CONSELHO REGIONAL DE ENGENHARIA E AGRONOMIA DO RIO GRANDE DO SUL - CREA-RS

RELATÓRIO FISCALIZAÇÃO ELEVADORES DE CARGA E PARQUES TEMÁTICOS

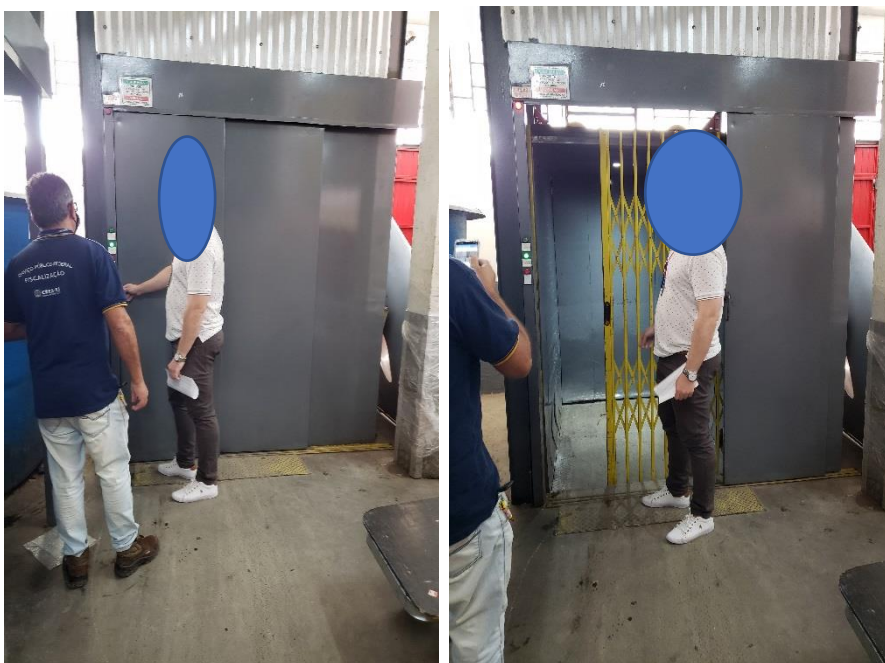
Não há evidências de manutenção no equipamento, tendo em vista que não foi apresentada a documentação
